# 製品一部変更のお知らせ

型番：ML-870-H  
及び上記を基本とした特注品

ML-870-H 断面図

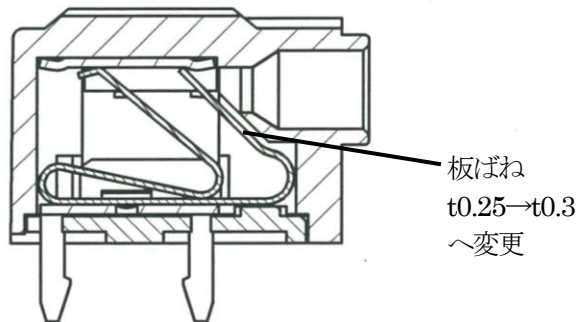
2) 変更内容：使用しております板ばね板厚を t0.25mm から t0.3mm に変更いたします。  
本変更により解除ボタンの操作感および電線挿入感が強くなっておりますが、  
変更前品、変更後品の製品性能および仕様には変わりはありません。
